**AVIS RELATIF A LA PROTECTION
CONTRE LES EVENTUELS EFFETS NOCIFS ET NUISANCES
PROVOQUES PAR LES RAYONNEMENTS NON IONISANTS
GENERES PAR DES ANTENNES EMETTRICES STATIONNAIRES**

Commune : MALMEDY - Exploitant : PROXIMUS

Référence exploitant : 80ART_02

Rapport n° 1433 / 2023

Figure 1 : Vue en plan des lieux de séjour et des points de contrôle

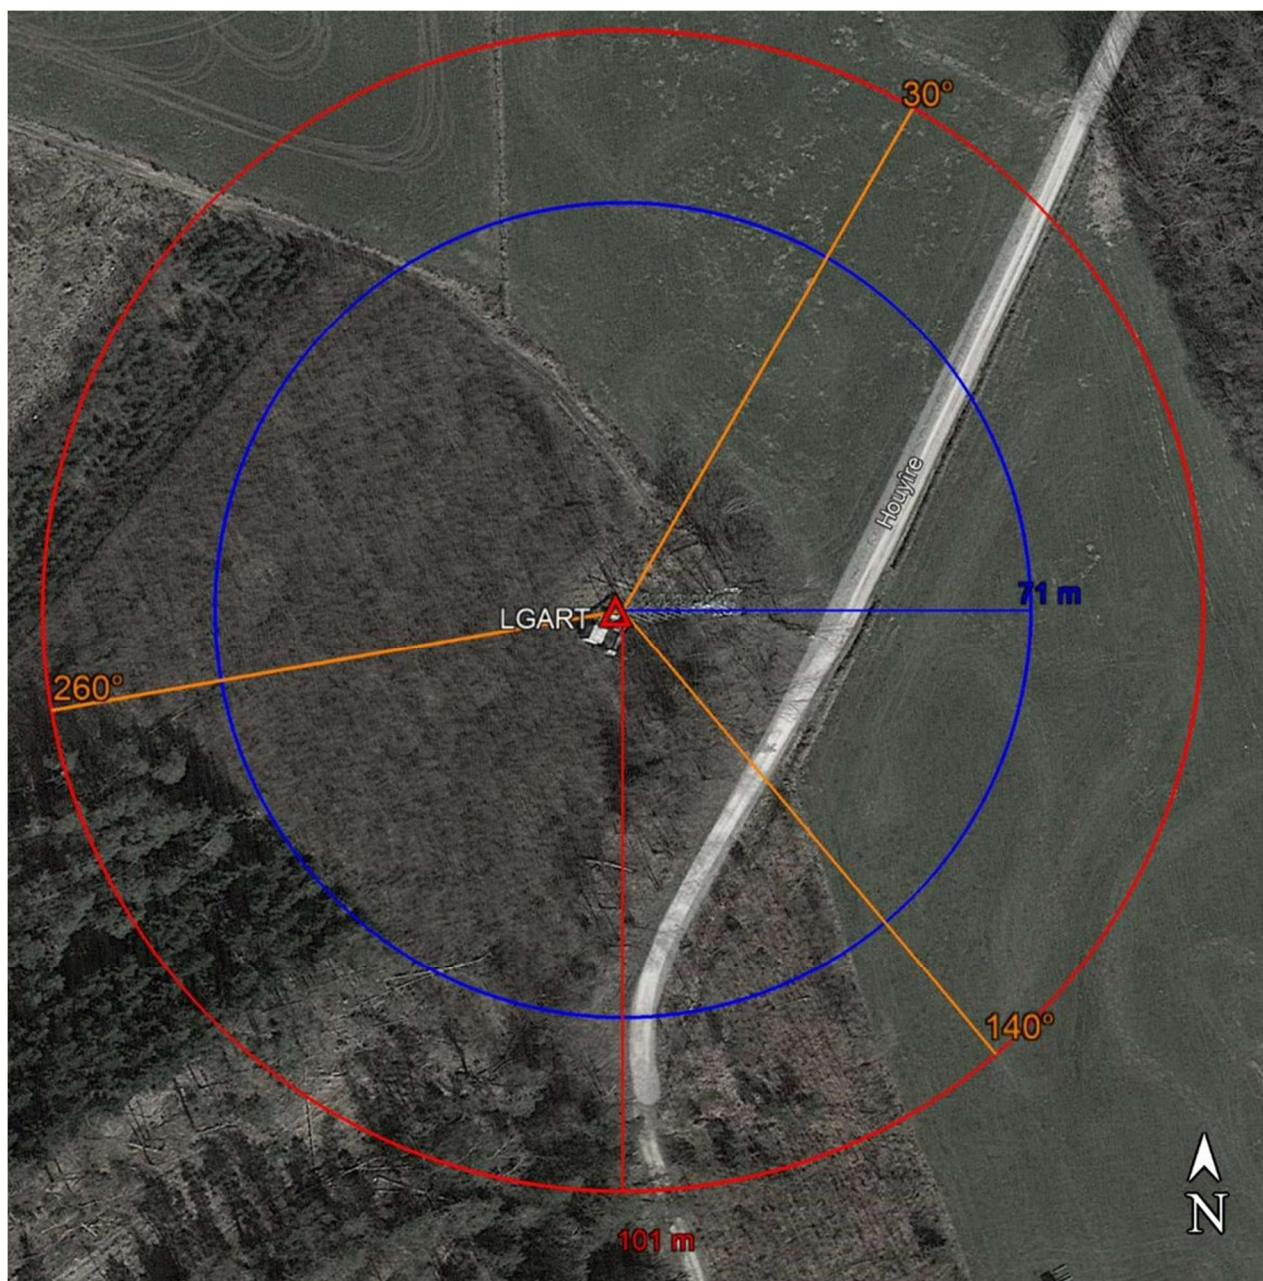
En ce qui concerne les antennes de l'installation mentionnées dans le tableau 1, la distance maximale à laquelle la limite pourrait être atteinte, à l'extérieur, est égale à 78,1 m. S'il n'y a pas de LS à une distance inférieure, les antennes respectent forcément la limite d'immission.

Dans le cas des LS situés à l'intérieur des bâtiments, une atténuation d'obstacle est prise en compte et il en résulte que la distance maximale à laquelle la limite pourrait être atteinte se réduit à 55,3 m.

Figure 2 : Vue en plan des installations d'antennes dans un rayon de 300 mètres autour de l'installation faisant l'objet de la demande d'avis

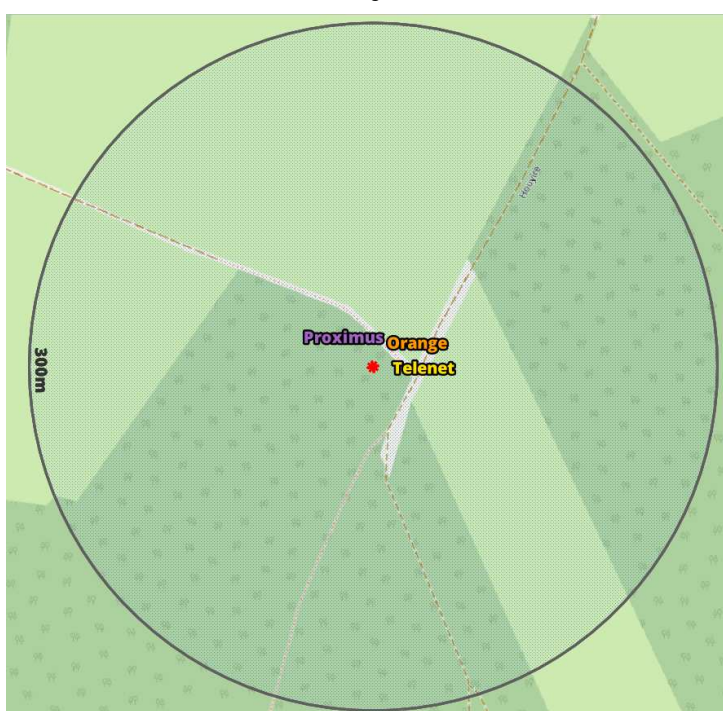
Compte tenu du nombre d'installations localisées dans la figure 2, il apparaît que l'intensité du rayonnement électromagnétique généré, dans les lieux de séjour situés à proximité de l'installation référencée dans le paragraphe 2, par l'ensemble des antennes émettrices stationnaires de l'ensemble des exploitants du même site d'antennes émettrices stationnaires respecte la limite fixée à l'article 4, § 2 du décret.
